Vysvětlení zadávací dokumentace

„Stavební úpravy objektu Moravská 894/7, Aš“

podlimitní veřejná zakázka na stavební práce

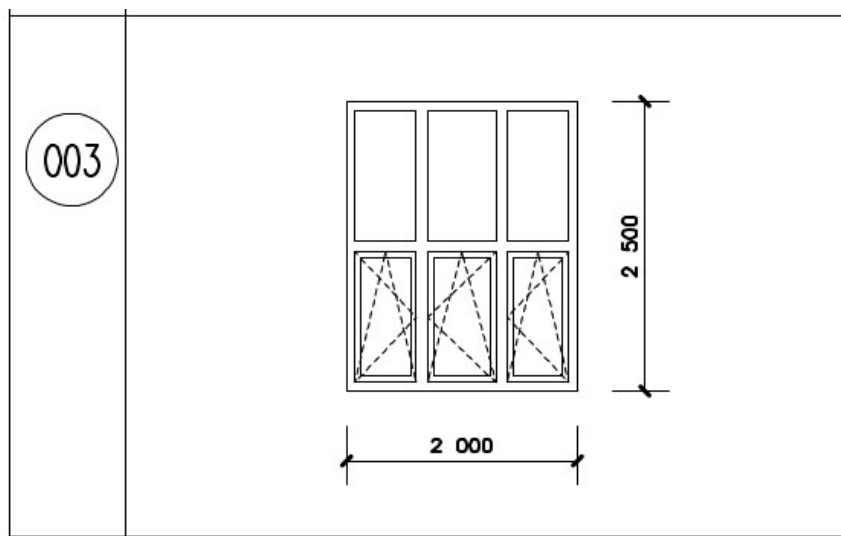
2. Na prohlídce stavby jsme viděli, že některé litinové prvky zábradlí Z2 chybí, bude tedy potřeba je doplnit.

323	K	783-001R	Repase původního zábradlí schodiště - tabulka Zámečnické výrobky ozn. Z2	m2	22,500		0,00
	VV		(4,5*1)*5		22,500		
	VV		Součet		22,500

Výše uvedená položka toto dostatečně nepopisuje. Ani v TZ není uvedeno doplnění chybějících prvků.

Prosíme o doplnění popisu, aby všichni uchazeči nacenili stejné zadání.

Do TZ byl doplněn popis opravy. Do rozpočtu doplněna položka pro doplnění a opravu zábradlí (pol. 339-341, 321, 342, 343, 344, 345).

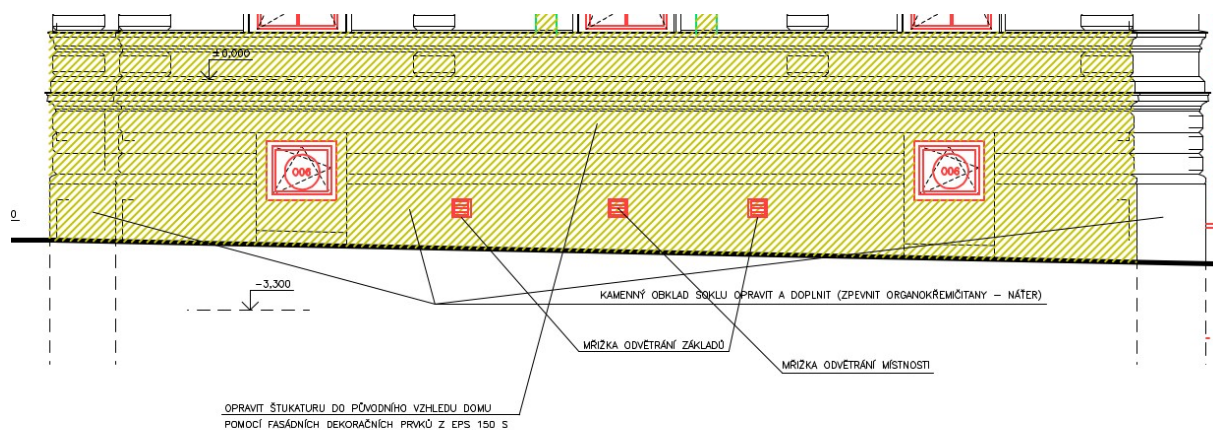
9. V pohledu je uvedena oprava kamenného soklu nátěrem organokřemičitany:

Ve VV jsme k tomu nenašli položky.
Prosíme o doplnění.

Je v rozpočtu, pol. č. 318 (nátěr soklu) a pol. č. 273 a 274 (větrací mřížky)
